PROGRAMA VISITA ÀS ESCOLAS
AVALIAÇÃO DA INFRAESTRUTURA DA ESCOLA
MUNICIPAL LOURDES MARIA DE LIMA
MUNICÍPIO DE JAURU/MT

RELATÓRIO DE LEVANTAMENTO

Protocolo: 15838-0/2017

Objeto da fiscalização: Avaliar a infraestrutura da Escola Municipal Lourdes Maria de Lima - localizada no município de Jauru/MT

Foto 3: Sanitário masculino sem forro.

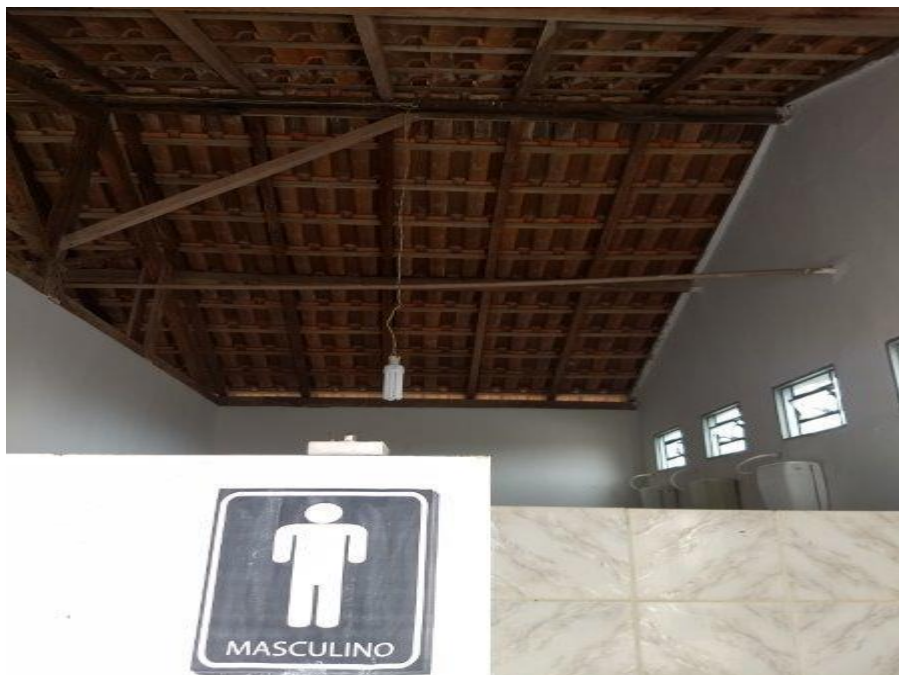
Problemas identificados	Verificou-se que vários ambientes da escola possuem problemas no telhado/ forro, uma vez que há goteiras nas seguintes salas: do 3º ano, do 5º ano, de reforço (projeto Novo + Educação), sala da direção e sala dos professores. Também se verificou que o beiral de algumas salas de aula estão danificados. Verificou-se ainda que os sanitários, tanto masculino quanto feminino, não possuem forro. Assim, verifica-se a necessidade de instalação de forro nos sanitários e de reparos no telhado/forro/beiral dos ambientes citados acima e/ou indicados nas fotos abaixo.
Providências a serem tomadas	Substituir: 1 - Telhas danificadas por telhas novas; 2 - Beiral (caibro/beiral); 3 - Realizar o reparo e manutenção no forro; 4 Colocar forro nos ambientes dos sanitários.
Prazo para implementação	1 - julho a dezembro/2017 2 - janeiro a julho de 2018 3 - janeiro a julho de 2018 4 - janeiro a julho de 2018

Responsável	Diretor Escolar: Itamar Lucas Rosa Secretário Municipal de Educação: Isabel Cristina Lemos
Status	Não solucionado.
Análise da equipe técnica	Em visita a escola em 11.04.2019, constatou-se que: 1 - As telhas danificadas foram trocadas. 2 – Parte do beiral foi substituído, todavia foi detectado parte da lateral do telhado da escola ainda apresenta problemas, o beiral está caindo. 3 – Os forros das salas de aula foram consertados. 4– Os sanitários que foram citados no relatório preliminar permanecem sem forros.

Foto 9: parede do corredor.

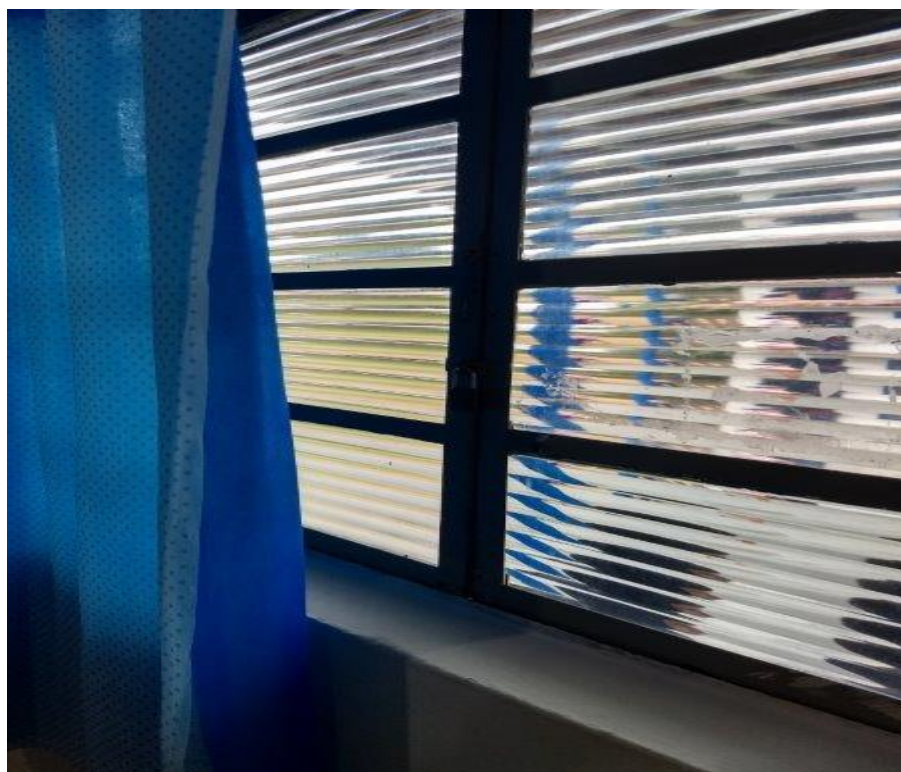
Problemas identificados	Verificou-se que alguns ambientes da escola estão com a pintura danificada e queda de reboco.
Providências a serem tomadas	1 – Realizar os reparos necessários nos rebocos. 2 – Realizar pintura da unidade escolar.
Prazo para implementação	Julho a dezembro de 2018 Janeiro a março de 2018
Responsável	Prefeitura Municipal de Jauru
Status	Solucionado.
Análise da equipe técnica	Em visita a escola em 11.04.2019, constatou-se que foram realizadas os reparos e pinturas na escola.

Foto 11: Janela com fechaduras.

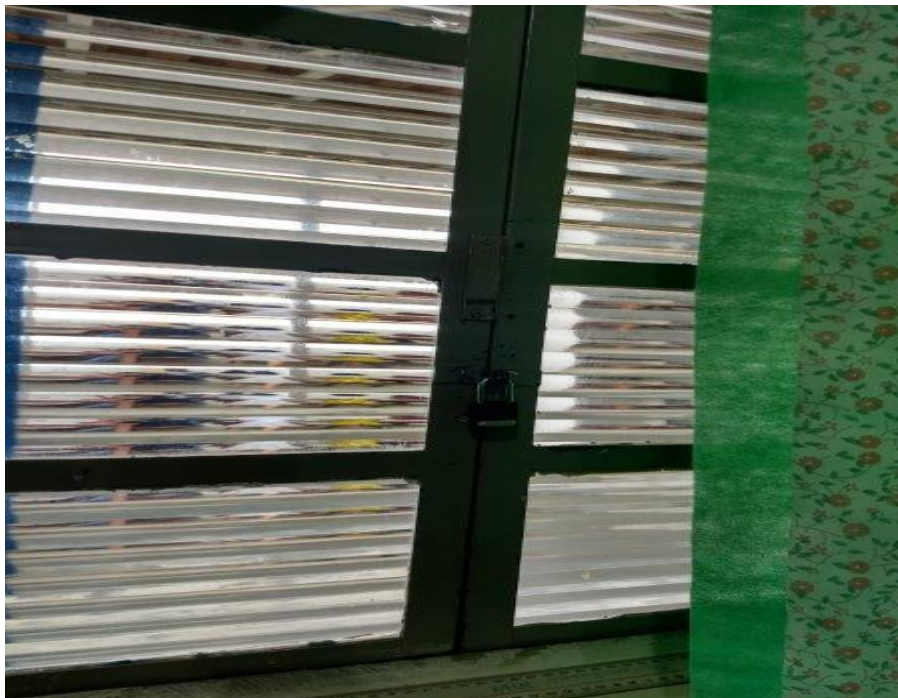
Problemas identificados	Verificou-se a existência de janelas sem vidraças e/ou janelas danificadas/sem fechaduras. Também se verificou a existência de portas totalmente danificadas, pois estão emperradas, dificultando o ato de abrir/fechar a porta.
Providências a serem tomadas	1 – Realizar manutenção nas janelas com a colocação de fechaduras e de vidraças. 2 – Realizar substituição e reparo em portas danificadas
Prazo para implementação	Julho a dezembro de 2017 Janeiro a julho de 2018
Responsável	Prefeitura Municipal de Jauru
Status	Solucionado.
Análise da equipe técnica	Em visita a escola em 11.04.2019, constatou-se que foram trocados os vidros que estavam quebrados. As portas foram consertadas.

Foto 26: Sanitários do ginásio de esportes.

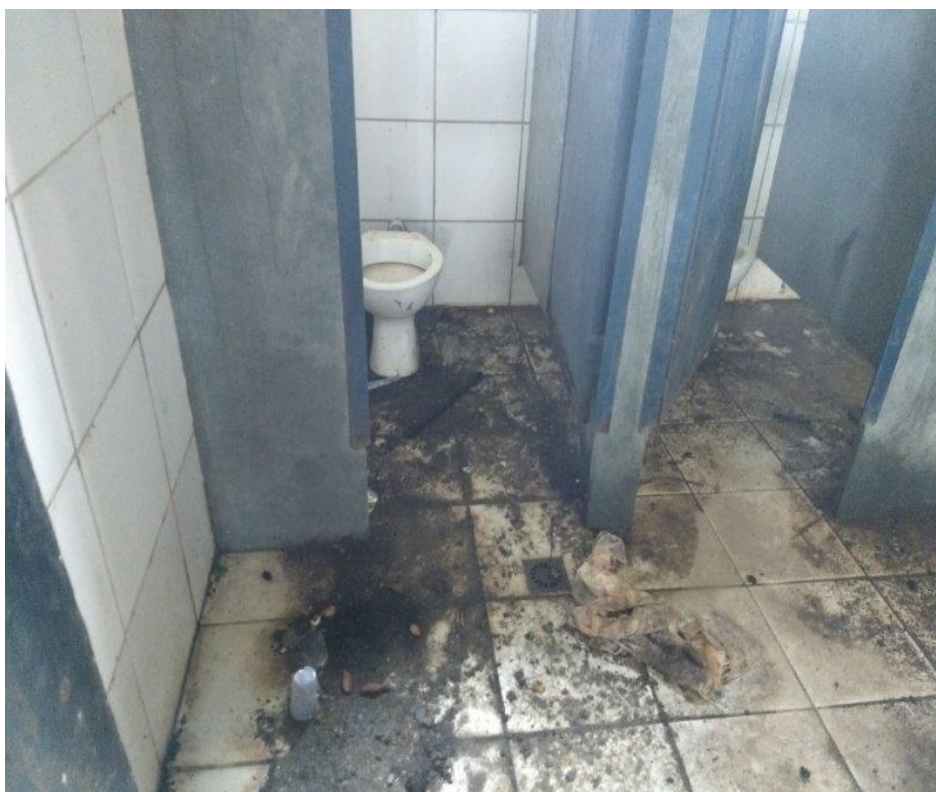
Problemas identificados	<p>Verificou-se uma série de problemas nos sanitários da quadra de esportes: Mau cheiro, água parada sobre o azulejo, pois os encanamentos estão entupidos; torneiras sem funcionamentos; vidraças das janelas quebradas; portas de metal sendo consumidas pelas ferrugens. De modo geral o espaço está em péssimas condições sanitárias, sendo um ambiente propício para a proliferação de bactérias e vírus infecciosos. Entende-se que devido as péssimas condições sanitárias do local a quadra não está em condições de uso e deveria ser interditada. Verifica-se a necessidade urgente de limpeza dos sanitários da quadra esportiva.</p>
Providências a serem tomadas	<ol style="list-style-type: none">1 – Realizar a limpeza do entorno da quadra.2 – Fazer o escoamento da água, aterramento e/ou drenagem.3 – Realizar reparos das calçadas.
Prazo para implementação	<ol style="list-style-type: none">1 – Permanente2 – Julho a dezembro de 20173 – de 2018 a 2019

Responsável	<p>Prefeitura Municipal/Seduc/Assembleia Legislativa de Mato Grosso. Secretaria de Obras/Secretaria de Educação.</p>
Status	Não solucionado.
Análise da equipe técnica	<p>Em visita a escola em 11.04.2019, constatou-se que o ginásio não foi interditado, continua sendo usado pelos alunos da escola, mesmo sem ter sido incorporado à escola. Os sanitários continuam em péssimo estado, sem solucionar a água no entorno e não foi feito nenhum tipo de aterramento ou drenagem e as demais irregularidades permanecem estando sem condições de uso.</p>

Foto 59: Porta da entrada da sala de aula.

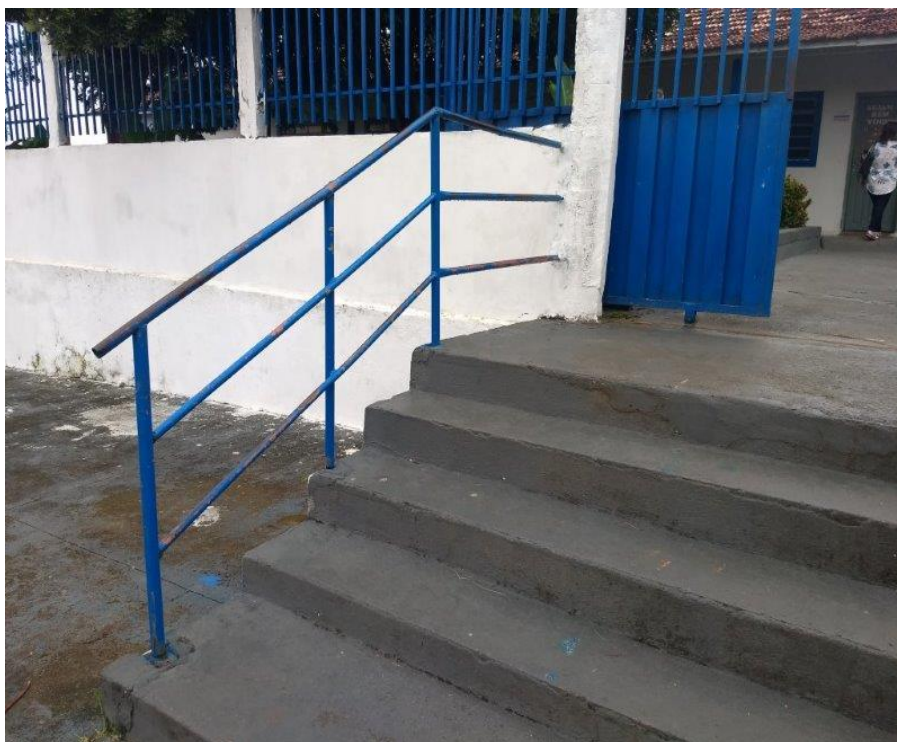
Problemas identificados	Algumas salas de aula da escola não possuem rampas de acessibilidade. Ausência de corrimão e os existentes necessitam de reparos. Necessita de construção de rampas e reparos dos corrimões.
Providências a serem tomadas	1 – Aguardando recursos destinado a acessibilidade do Governo Federal. 2 – Realizar manutenção nos corrimões e rampas de acesso.
Prazo para implementação	1 – Aguardando Convênio e parcerias do FNDE por meio do PAR/MEC. 2 – Julho a dezembro de 2018.
Responsável	Prefeitura/Parcerias e Convênios com o MEC/FNDE de acessibilidade.
Status	Não solucionado.
Análise da equipe técnica	Em visita a escola em 11.04.2019, constatou-se que não foram feitas as rampas de acessibilidade para as salas de aula, os corrimões da rampa que dão acesso ao refeitório foram retirados, deixaram apenas os pilares da grade. Para melhor acessibilidade tem a necessidade de instalação de novos corrimões. O corrimão da entrada da escola foi reformado.
